**OSSERVAZIONI relative all'impatto ambientale del progetto di IMPIANTO EOLICO in COMUNE DI CARPINETO SINELLO - Provincia di CHIETI –**

Nella presente relazione sintetica vengono riportate le osservazioni relative all'impatto ambientale del progetto in argomento e le carenze dei seguenti elaborati tecnici allegati allo stesso:

Figura 26 - Aree strategiche per la conservazione delle specie ornitiche di interesse comunitario (giallo: specie di ambienti agricoli e pastorali; verde: specie a nidificazione forestale).

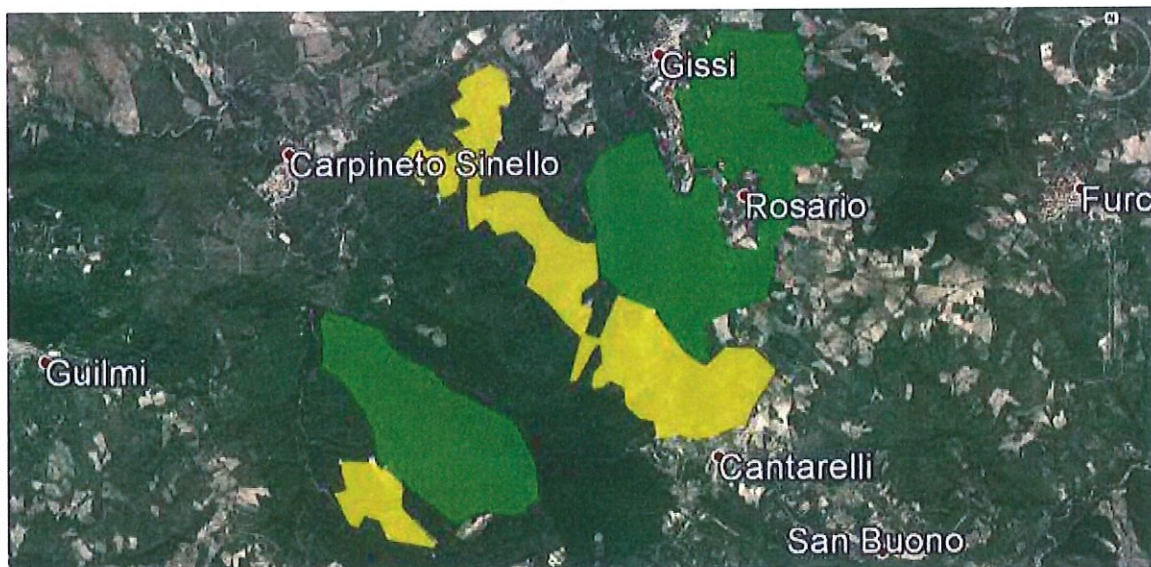
Sarebbe bastato copia/incollare la Check list e le osservazioni e proposte del Piano come la seguente cartina che da sola riassume l'importanza avifaunistica del Monte Sorbo

Il Monte Sorbo viene indicato inoltre nel Piano come area di interesse erpetologico mentre nella Relazione faunistica le classi degli anfibi e rettili vengono ignorate anche per quelle specie tutelate ai sensi della Direttiva 92/43 cee ed indicate nello stesso Piano.

### Tutela del nibbio reale (*Milvus milvus*) nel medio corso del fiume Sangro

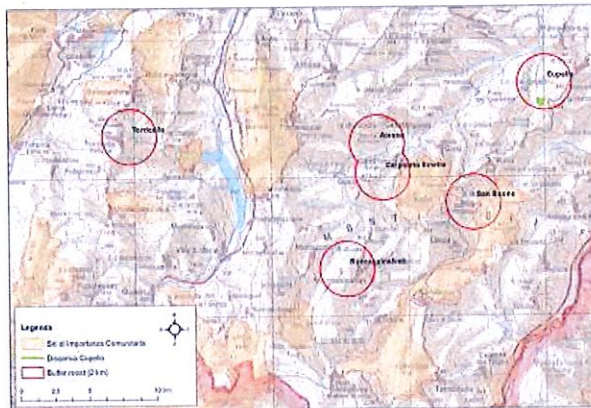
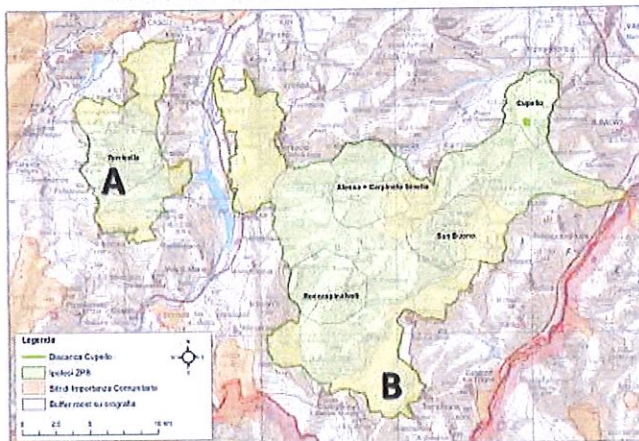
### Perché l' area di Monte Sorbo è di estrema importanza per la tutela del Nibbio reale

Le motivazioni della tutela della ZSC di Monte Sorbo ai fini della protezione del Nibbio reale sono riassunte nella nota di presentazione della proposta delle ZPS che si allega e nella quale si evidenzia che tale esigenza trae origine dalle richieste della Commissione Europea e del Ministero per l' Ambiente.

Tutti gli aerogeneratori in progetto, la cabina di smistamento, il cavidotto e la sottostazione di allacciamento cadono nell'area importante per l'avifauna (IBA 115 - Maiella, Monti Pizzi e Monti Frentani) e nella proposta di nuova ZPS sopra descritta;
